Omgevingsvergunning

Zaaknummer 52031

Op 6 juli 2021 hebben wij uw aanvraag om een omgevingsvergunning ontvangen voor het restaureren van het gevelmetselwerk van de toren van de Laurentiuskerk op het perceel Kerkstraat 32A in Rijnsburg bestaande uit het volgende onderdeel:

Verslag vergadering Erfgoedcommissie op maandag 6 september 2021 van 14.30 tot 17:45 uur.

Foto 1 (afgeschilferd tufsteen)

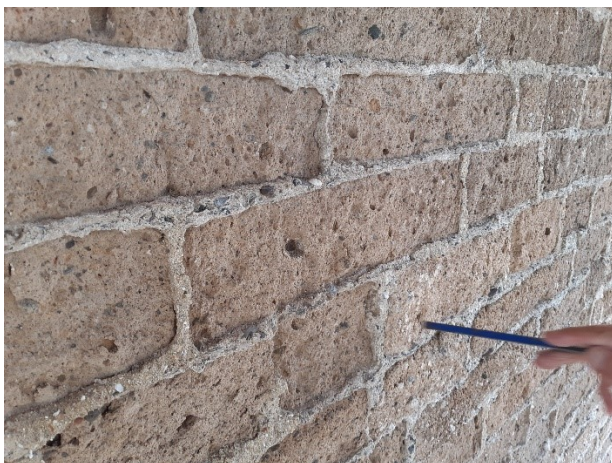
- er zal meer aandacht moeten worden aan het uithalen van de voegen, de diepte laat op verschillende plaatsen nog te wensen over;
- het aantal in te boeten tufsteen stukken zal uiterst beperkt zijn. Na het uithalen van de voegen zullen de loskomende schilfers (tussen 10 á 15 mm) acceptabel zijn;
- ter plaatse van het geveldeel waar over een groot oppervlak de tufsteen is aangetast (afgeschilferd over ca 10 a 15 mm) zal, daar waar nodig, de wat meer uitspringend stukken behakt worden om een zo egaal mogelijk gevelvlak te krijgen. Het voegwerk zal daar op aangepast worden door deze eventueel af te schuiven (foto 1);

Foto 7 (overzicht trans beëindiging)

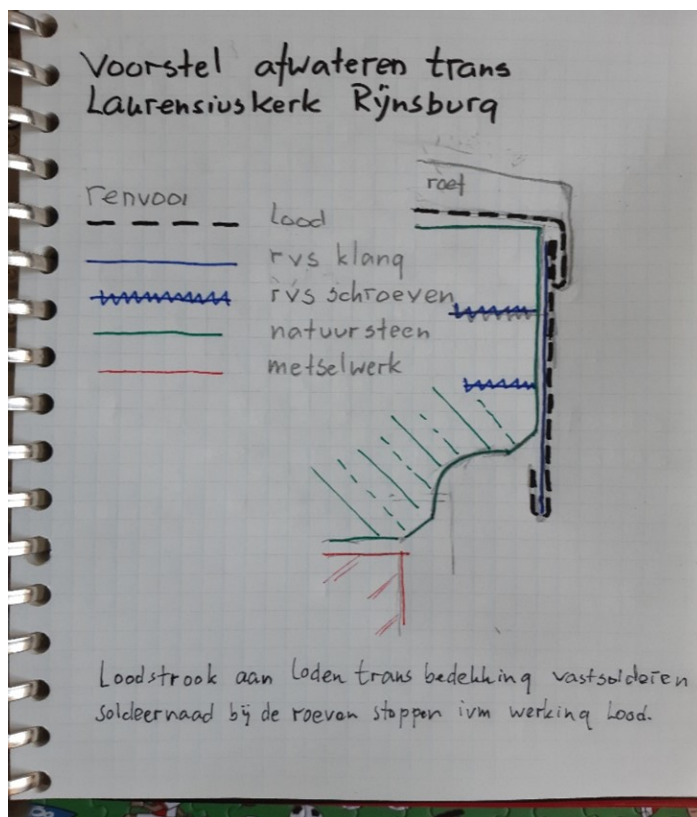
De wens om het van de trans aflopende hemelwater op te vangen lijkt legitiem, echter het toepassen van een goot rondom gaat voor de Erfgoedcommissie te ver. De meest kwetsbare gevel is de noordgevel door de minst goede droging.

De oplossing om een afvoer te creëren in de toren is geen optie/mogelijkheid door de roeven dakconstructie. Het voorstel is om een strook lood (25 lbs), met fels, onder het afhangend lood van de trans te schuiven en deze vast te solderen zodat er een groter “waterhol” gecreëerd wordt, waardoor vallend regen/druipwater verder van de gevel valt en meer door de wind meegenomen zal worden. In de huidige situatie zal het water, door gebrek aan een waterhol, langs de gevel kunnen lopen.

Voorstel schets trans beëindiging met vergrootte waterhol

Foto 6 (aan te drijven loden rand)

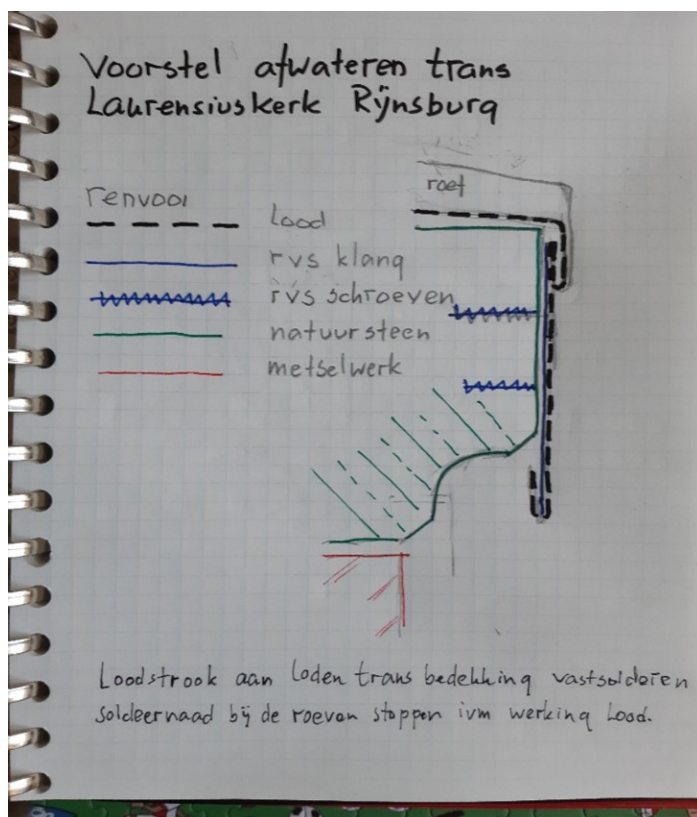
- de hemelwaterafvoeren van de gemetselde opbouw boven de trans zijn uitgezakt waardoor de ophangstroppen zijn gescheurd. Herstellen wordt geadviseerd om te voorkomen dat de hwa uit het steekstuk zakt en deze valt;
- het afhangende lood van de trans dient aangedreven worden.

Foto 7 (overzicht trans beëindiging)

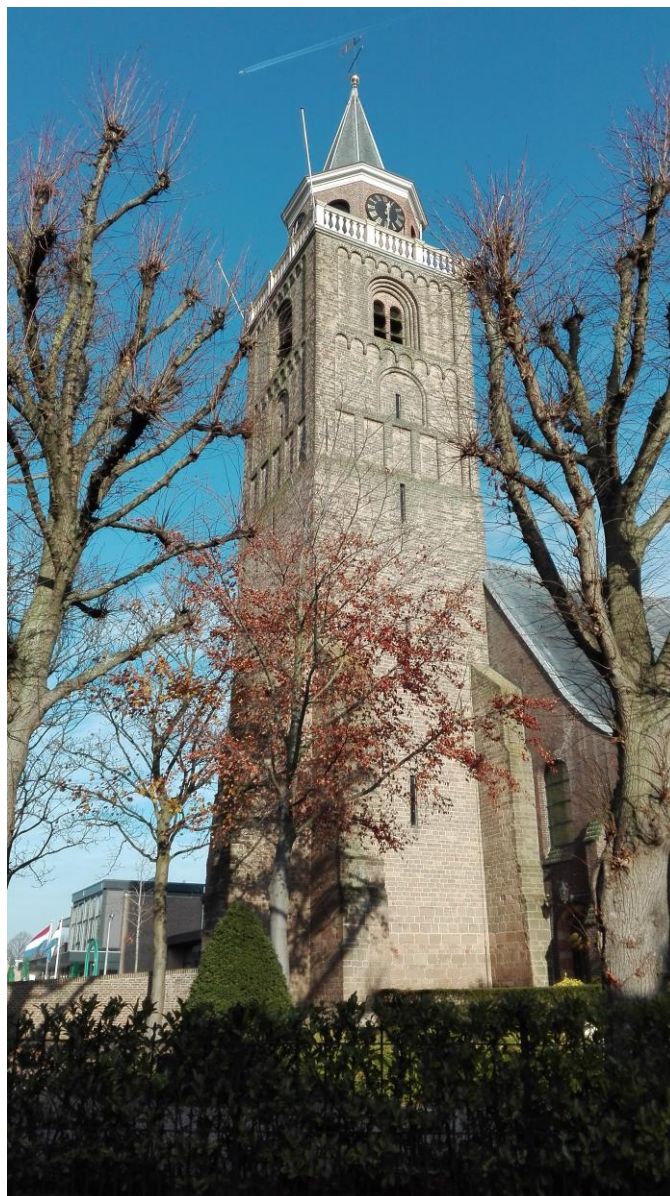
De wens om het van de trans aflopende hemelwater op te vangen lijkt legitiem, echter het toepassen van een goot rondom gaat voor de Erfgoedcommissie te ver. De meest kwetsbare gevel is de noordgevel door de minst goede droging.

De oplossing om een afvoer te creëren in de toren is geen optie/mogelijkheid door de roeven dakconstructie. Het voorstel is om een strook lood (25 lbs), met fels, onder het afhangend lood van de trans te schuiven en deze vast te solderen zodat er een groter "waterhol" gecreëerd wordt, waardoor vallend regen/druipwater verder van de gevel valt en meer door de wind mee genomen zal worden. In de huidige situatie zal het water, door gebrek aan een waterhol, langs de gevel lopen.

Voorstel schets trans beëindiging met vergrootte waterhol

Proefvlakken voegmortels Toren Rijnsburg (gezet 24 aug 21, gecontroleerd 3 sept21)

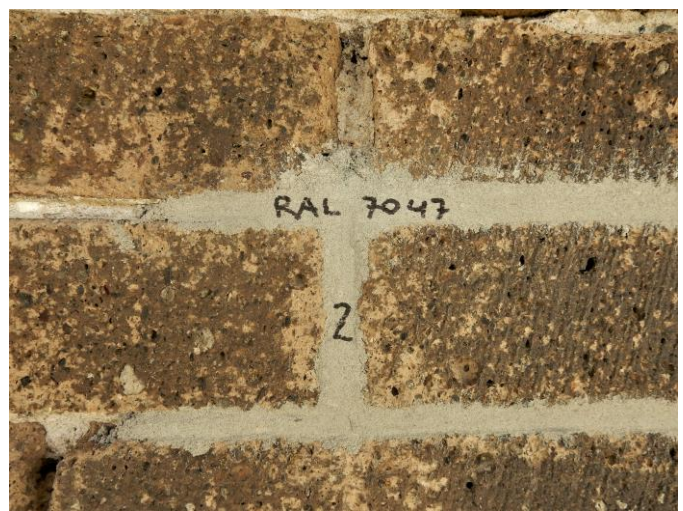
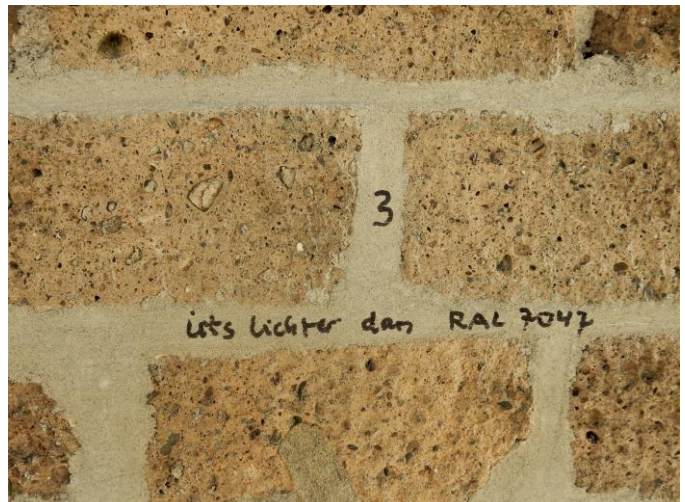
Proefstuk 3 was tijdens de verwerking klevend. Smetten van het metselwerk is dan een serieus risico. Hierdoor komt deze variant te vervallen.

Proefstukken 1 en 2 vertonen een goede hechting en hebben naar verwachting beide een porositeit van > 25 vol%, hetgeen betekent dat de voegmortel goed zal drogen.

De doorharding (naar achter in de voeg) van de mortels als gevolg van het nat houden was bij voegmortel 1 minder goed dan bij voegmortel 2. Dit was niet verwacht: een betere doorharding van voegmortel 1 lijkt voor de hand te liggen, omdat NHL 5 sneller uithardt dan NHL 3,5. Misschien is de reden dat de mortel eerder uithardt aan het oppervlak van de voeg, waarna de toegankelijkheid van vocht naar achter in de voeg verhindert (vertraagd) wordt.

Daar ook verwacht mag worden dat voegmortel 1 wat sterker zal worden dan nodig is en een wat lagere porositeit heeft dan voegmortel 2, adviseer ik om voor het verticale tufsteen- en baksteenmetselwerk voegmortelsamenstelling 2 als uitgangspunt te nemen, met dien verstande dat rekening moet worden gehouden, wat betreft de grofheid van het zand, met de breedte van de voegen (zie volgende sectie).
